改善箇所説明図

基準不適合発生箇所

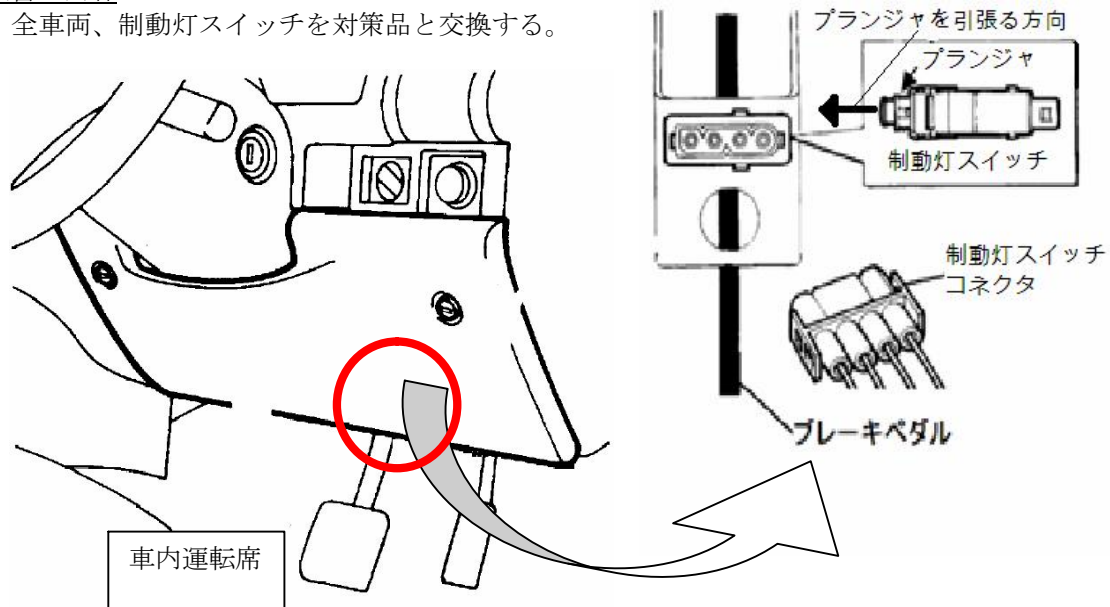
制動灯スイッチ内部の接点の電気負荷に対する容量が不足しているため、制動装置作動時に接点が焼き付き、

①制動灯が点灯したままの状態となる。そのため、そのままの状態で使用を続けると、制動灯スイッチが発熱し、配線が溶損して、最悪の場合、発煙・火災に至るおそれがある。

②制動灯が点灯しなくなり、シフトレバーがパーキング位置から動かなくなることがある。

全車両、制動灯スイッチを対策品と交換する。

運転席側ドア開口部のドアヒンジ下側取付ボルトに白ペイントを塗布する。
